MRAe

**Avis sur le projet de révision allégée n°1 du Plan local d'urbanisme
intercommunal (PLUi) secteur Seille
de la communauté de communes Seille Grand Couronné (54)**

n°MRAe 2023AGE31

Figure 4 : Source : dossier.

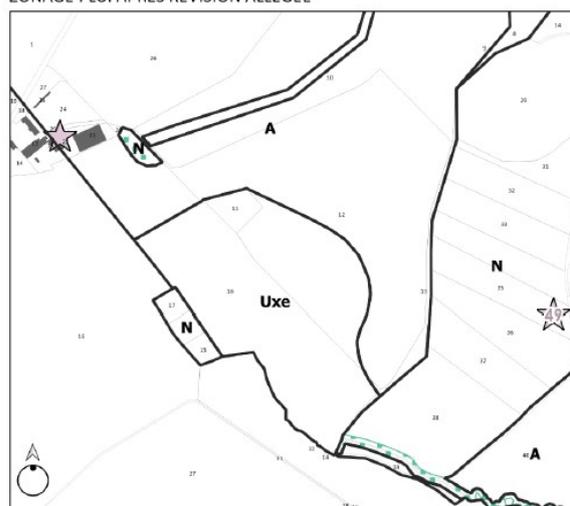
L'extension projetée portera la zone UXe à 20,73 ha, à la suite de la procédure de révision allégée, contre 14,73 ha actuellement. L'exploitation du site génère des obligations dont la remise en état du site progressive. Le dossier précise qu'une partie de la zone est déjà remise en prairie sur 9 ha mais que le reclassement en zone agricole (A) dans le PLUi se fera par une procédure d'évolution ultérieure du PLUi et ce, sans justification ; ce qui est incompréhensible pour l'Ae dans

la mesure où le reclassement en zone agricole de 9 ha permettrait un bilan positif de consommation d'espaces par rapport à l'ouverture d'une zone à urbaniser (UXe) sur 6 ha.

L'Ae recommande de justifier les motifs ayant conduit à ne pas reclasser les 9 ha de la zone UXe remis en culture en zone agricole A et, le cas échéant, d'opérer le reclassement dès la présente procédure de révision allégée du PLUi.

**Figure 7 : carte des zones humides identifiées.
Source : DREAL Grand Est**

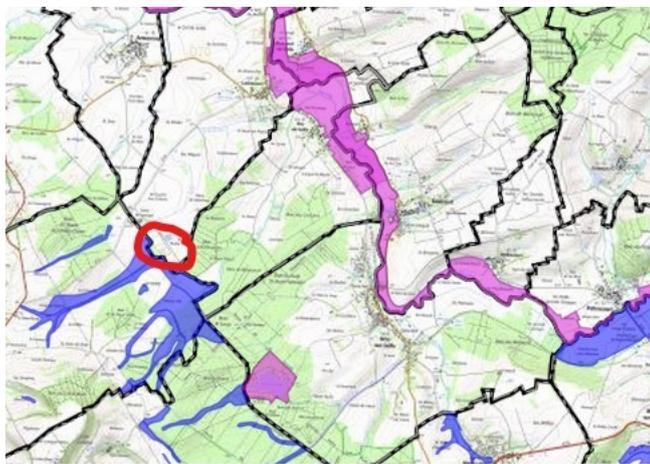
L'extension de la zone Uxe (en rouge sur la figure) est localisée en zone à dominante humide, et à proximité de zones humides identifiées par l'ancienne communauté de communes du Grand Couronné (en bleu) et par le SDAGE Rhin Meuse (en violet).

Le dossier indique qu'aucune zone humide n'est identifiée mais sans en apporter la preuve.

- **expertiser les terrains situés au sein de l'extension de la zone UXe afin de vérifier leur caractère réellement humide ou non ;**
- **vérifier les fonctionnalités hydrauliques du site et les connexions avec les milieux environnants notamment sensibles ;**
- **le cas échéant, éviter d'impacter des fonctionnalités hydrauliques.**

Figure 8 : localisation des cours d'eau à proximité de l'ISDI. Source : dossier.

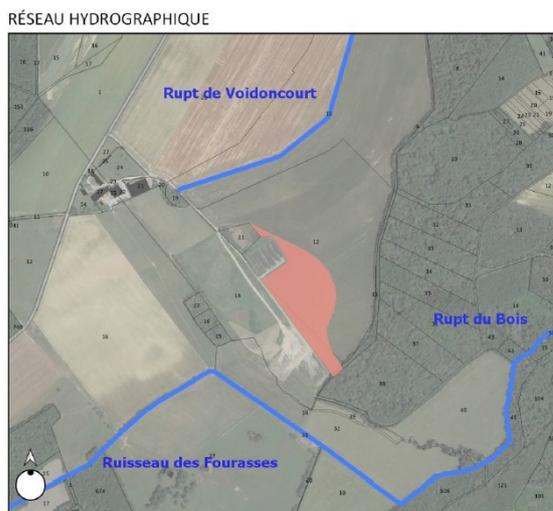
De plus, le dossier indique la présence de plusieurs cours d'eau à proximité du site (le Rupt de Voidoncourt à 210 m, le Rupt de Bois à 550 m et le ruisseau de Fourrasse à environ 250 m) qui pourraient être connectés aux zones humides.
